福島第一原子力発電所 特定原子力施設に係る実施計画変更比較表（第Ⅱ章 2.3 使用済燃料プール設備）

福島第一原子力発電所 特定原子力施設に係る実施計画変更比較表（第Ⅱ章 2.6 滞留水を貯留している（滞留している場合を含む）建屋）

変更前	変更後	変更理由												
<p>添付資料－2 構造強度及び耐震性（地下滞留水を考慮した建屋の耐震安全性評価）</p> <p>（中略）</p> <p>2 原子炉建屋 2.1 1号機原子炉建屋</p> <p>（中略）</p> <p>2.1.2 1号機原子炉建屋の水位及び地下滞留水量 1号機原子炉建屋の満水状態の水位及び地下滞留水量を表2.1.2-1に示す。</p> <p>表 2.1.2-1 1号機原子炉建屋の満水状態の水位及び地下滞留水量</p> <table border="1" data-bbox="489 766 943 961"> <thead> <tr> <th></th> <th>1号機</th> </tr> </thead> <tbody> <tr> <td>水位</td> <td><u>0.P. 7,000</u></td> </tr> <tr> <td>貯水量</td> <td>5,600m³</td> </tr> </tbody> </table> <p>2.1.3 解析に用いる入力地震動</p> <p>（中略）</p> <p>このうち、解放基盤表面位置(<u>0.P. -196.0m</u>)における基準地震動 S_s の加速度波形について、図 2.1.3-2 に示す。</p>		1号機	水位	<u>0.P. 7,000</u>	貯水量	5,600m ³	<p>添付資料－2 構造強度及び耐震性（地下滞留水を考慮した建屋の耐震安全性評価）</p> <p>（中略）</p> <p>2 原子炉建屋 2.1 1号機原子炉建屋</p> <p>（中略）</p> <p>2.1.2 1号機原子炉建屋の水位及び地下滞留水量 1号機原子炉建屋の満水状態の水位及び地下滞留水量を表2.1.2-1に示す。</p> <p>表 2.1.2-1 1号機原子炉建屋の満水状態の水位及び地下滞留水量</p> <table border="1" data-bbox="1745 766 2199 961"> <thead> <tr> <th></th> <th>1号機</th> </tr> </thead> <tbody> <tr> <td>水位</td> <td><u>G.L. -3,000</u></td> </tr> <tr> <td>貯水量</td> <td>5,600m³</td> </tr> </tbody> </table> <p>2.1.3 解析に用いる入力地震動</p> <p>（中略）</p> <p>このうち

図3-8 【11-4】4号海水配管トレンチ (SW系) 施工方法 (貫通施工)

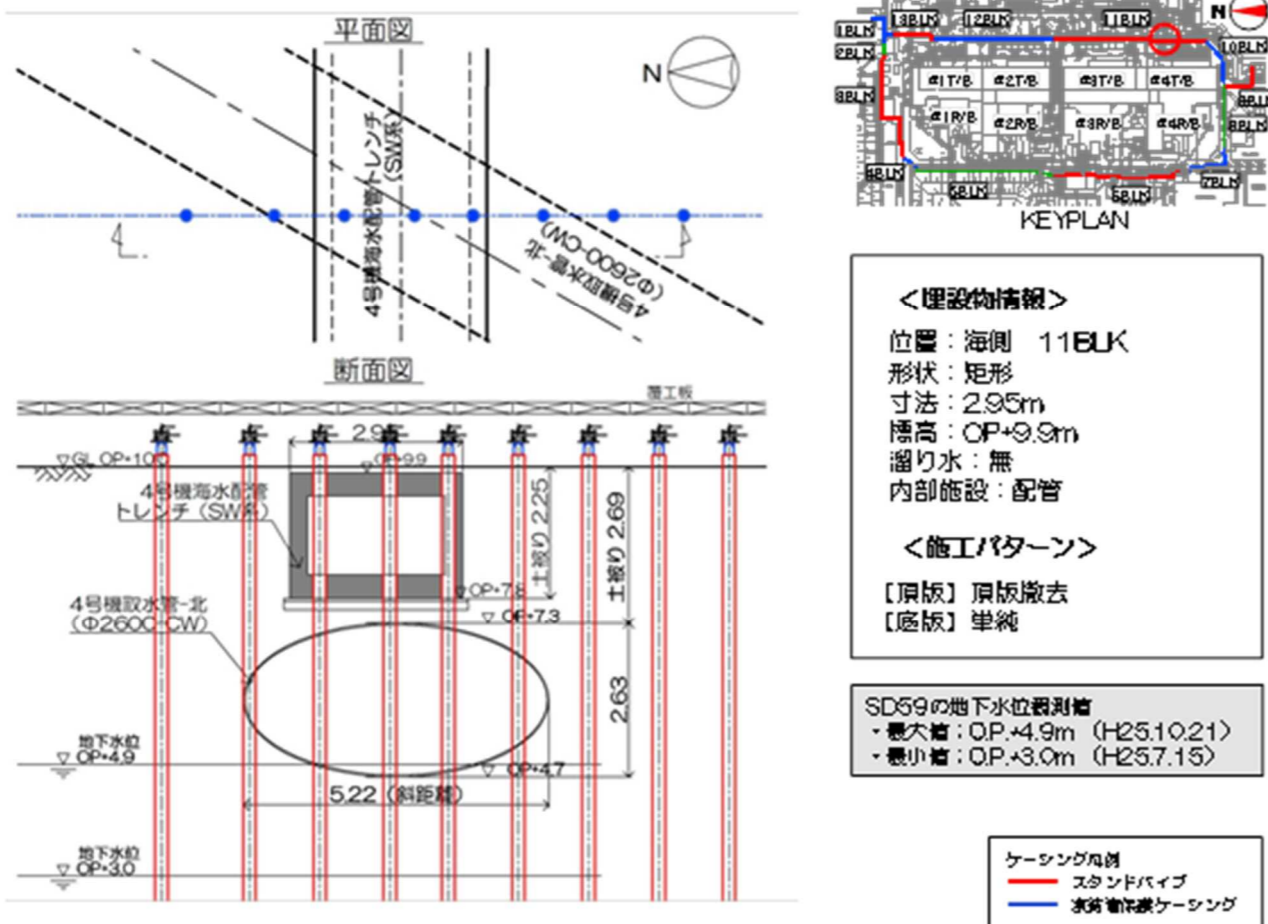
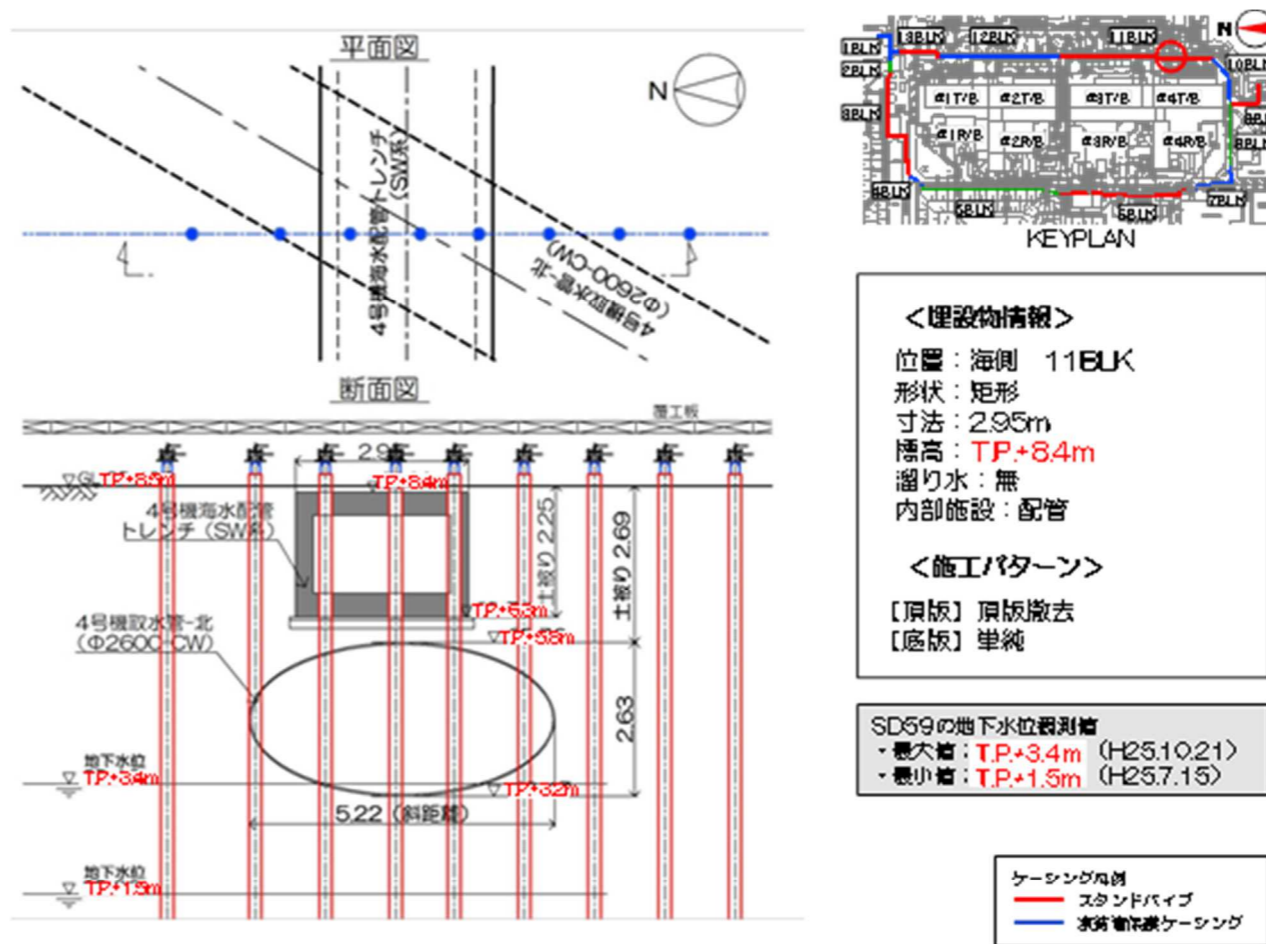
標高表記の適正化

本資料に記載の標高は、震災後の地盤沈下量 (-709mm) と O.P. から TP への読替値 (-727mm) を用いて、下式に基づき換算している。
 <換算式> TP = 旧 O.P. - 1,436mm

図3-12 【11-8】3号機取水電源ケーブル管路 施工方法 (貫通施工)

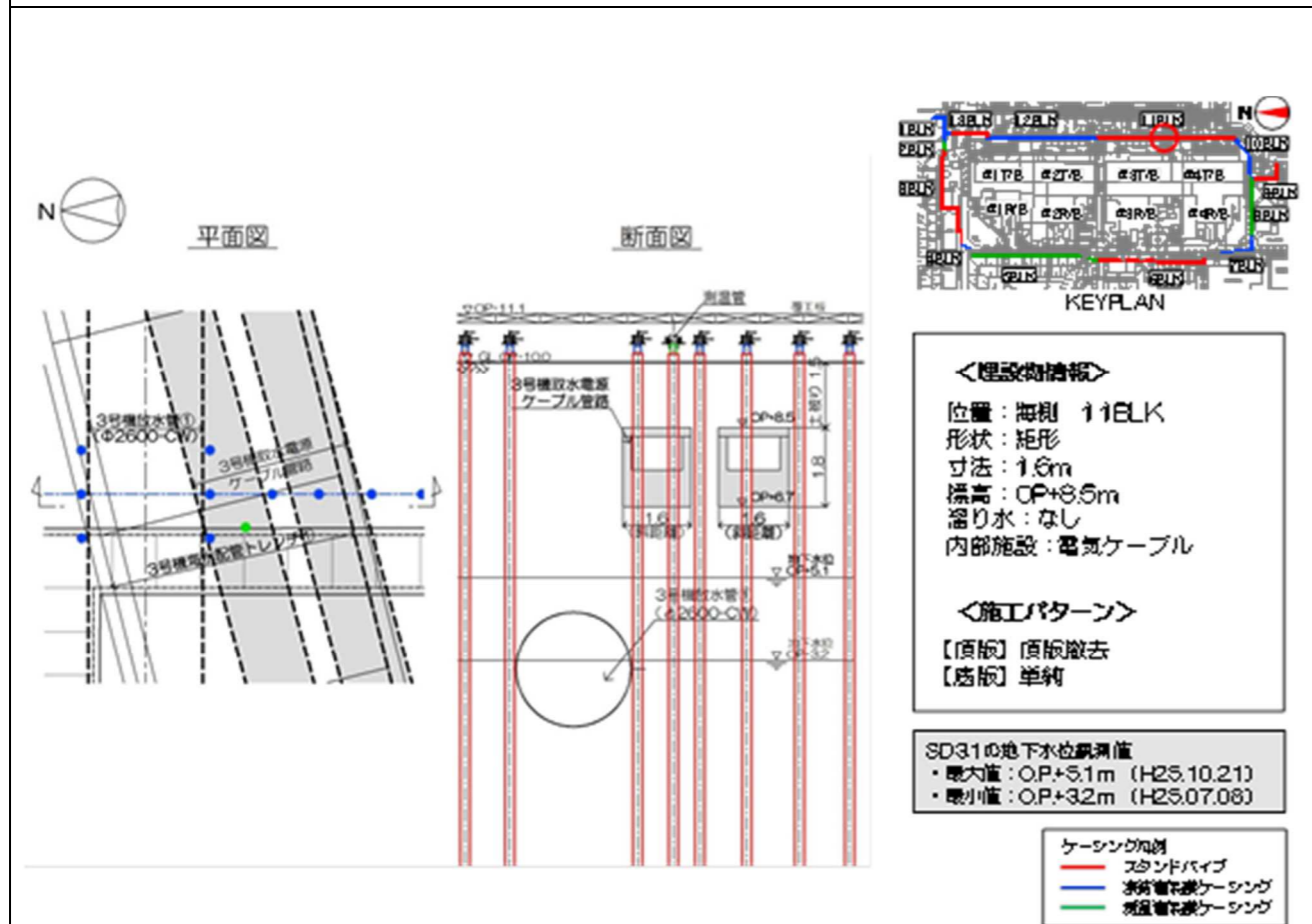
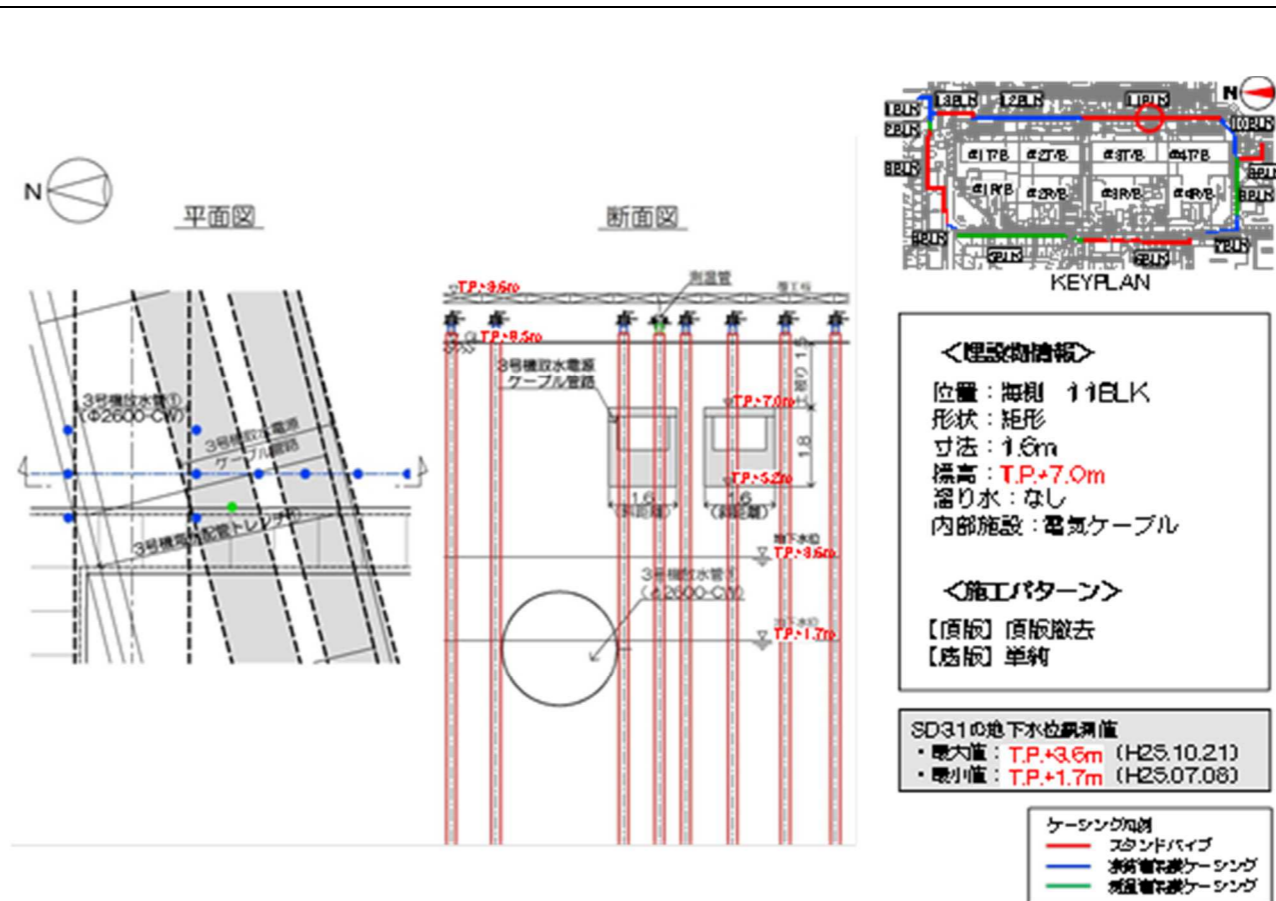
本資料に記載の標高は、震災後の地盤沈下量 (-709mm) と O.P. から TP への読替値 (-727mm) を用いて、下式に基づき換算している。
 <換算式> TP = 旧 O.P. - 1,436mm

図3-19 【12-1】2号機取水管-南①② 施工方法 (貫通施工)

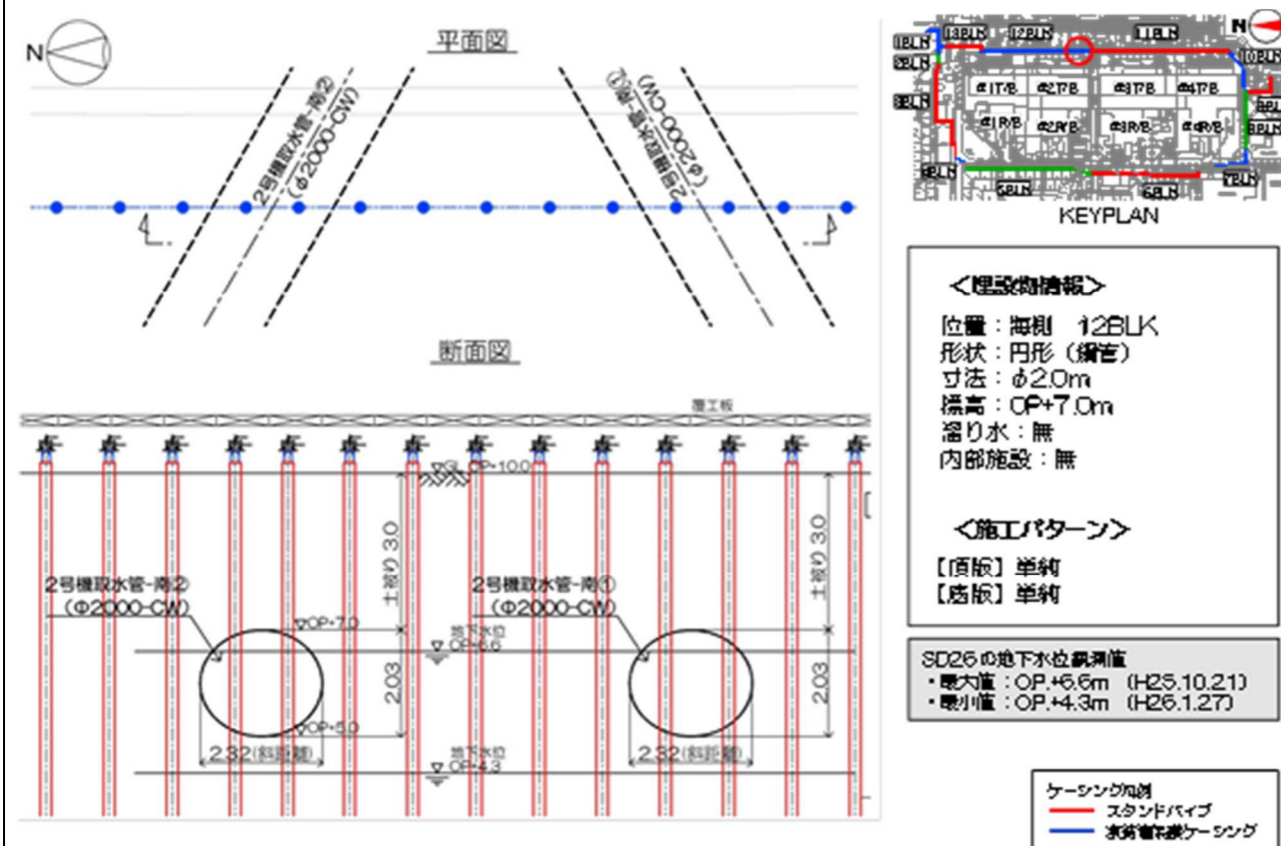
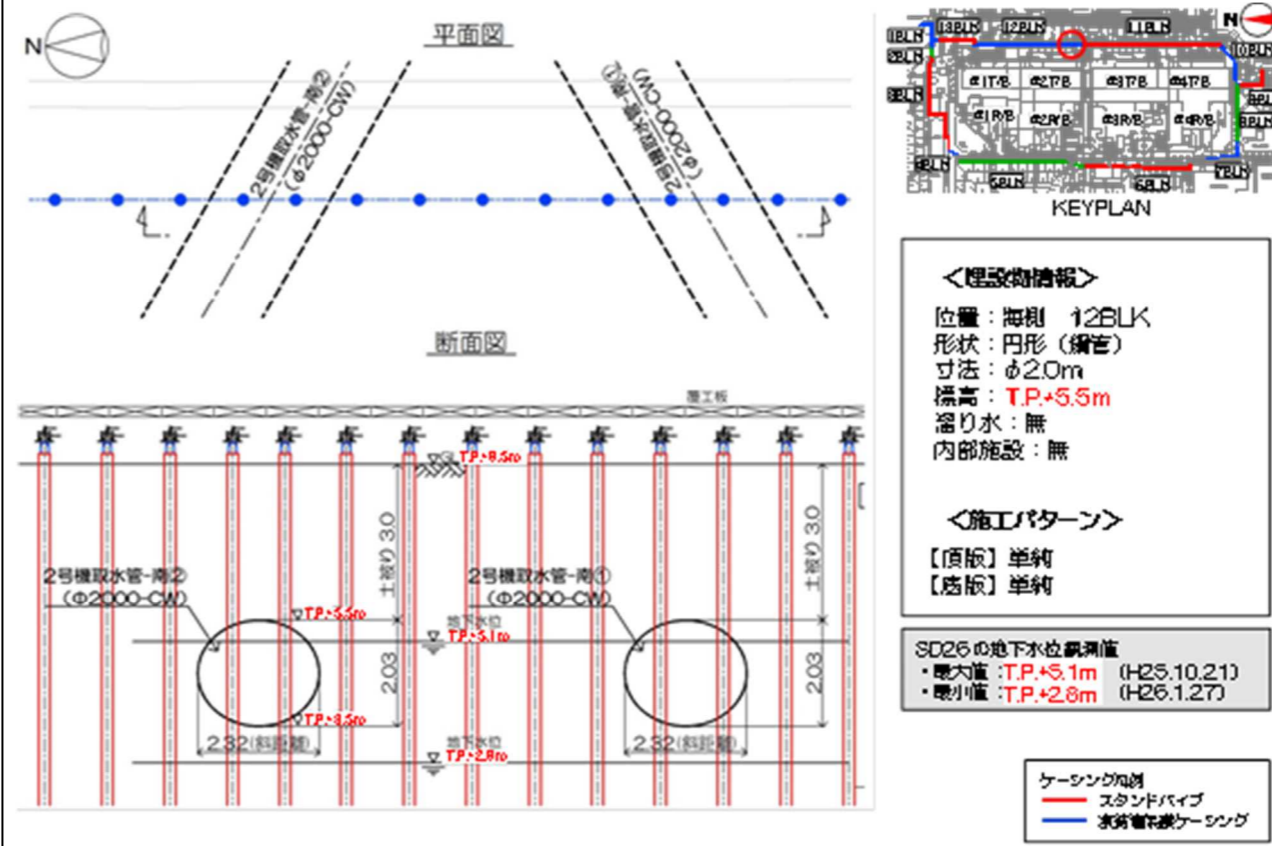
本資料に記載の標高は、震災後の地盤沈下量 (-709mm) と O.P. から TP への
 読替値 (-727mm) を用いて、下式に基づき換算している。
 <換算式> TP = 旧 O.P. - 1,436mm

図3-20 【12-2】2号機取水管-中①② 施工方法 (貫通施工)

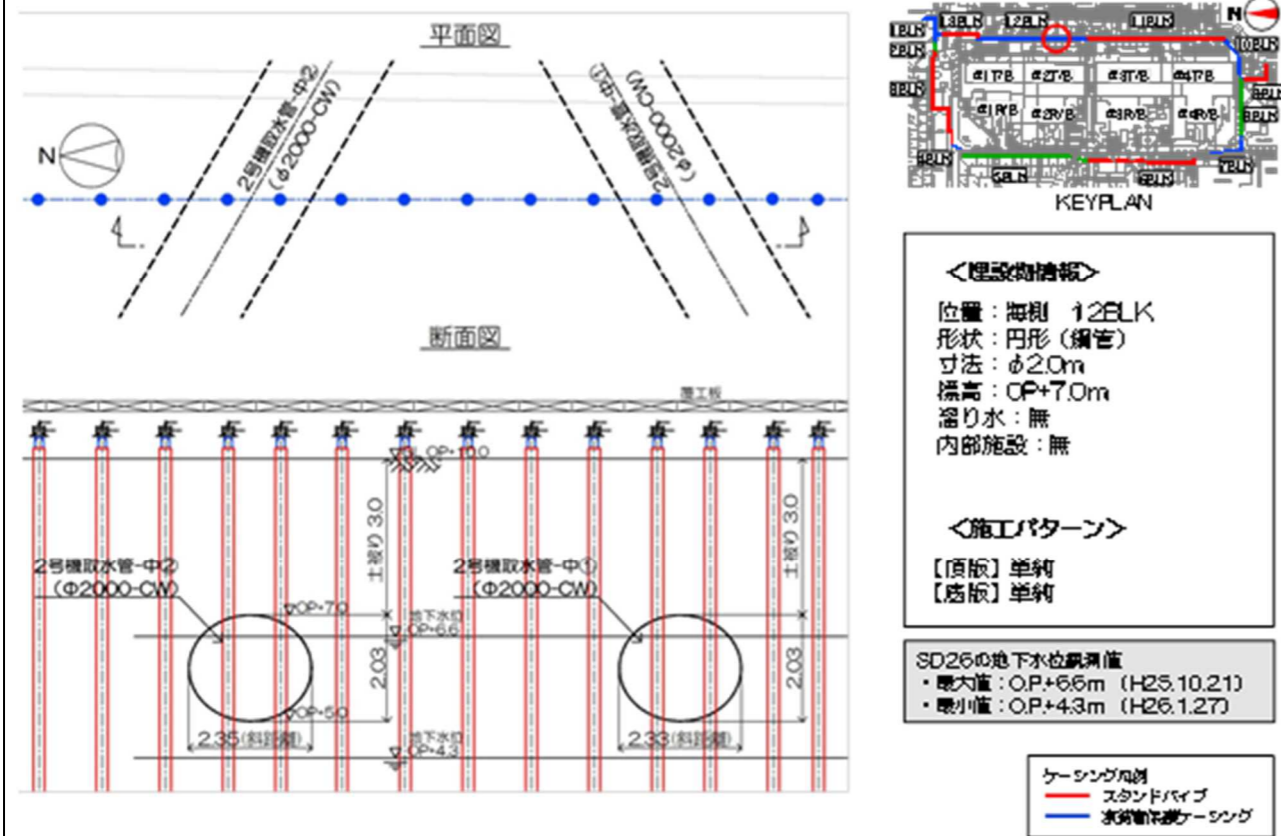
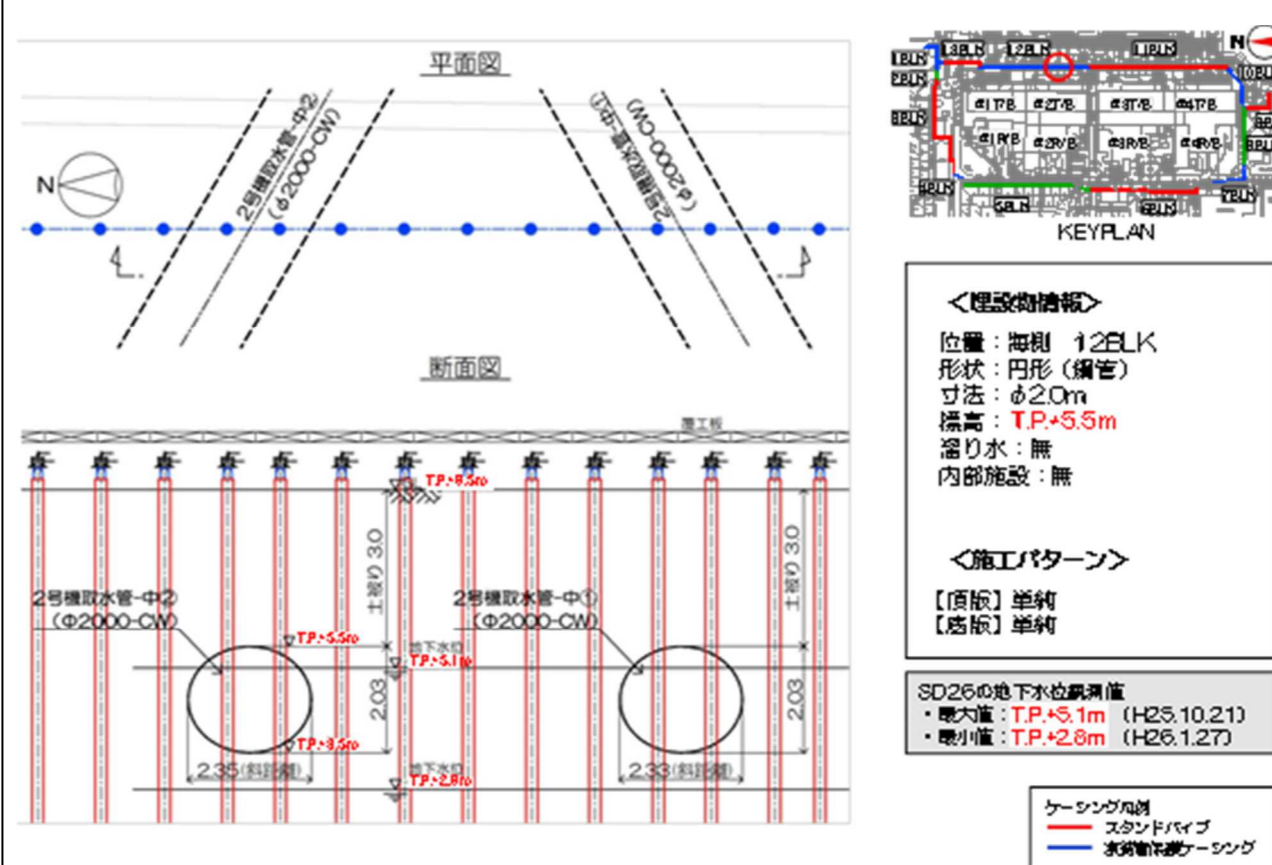
変更理由
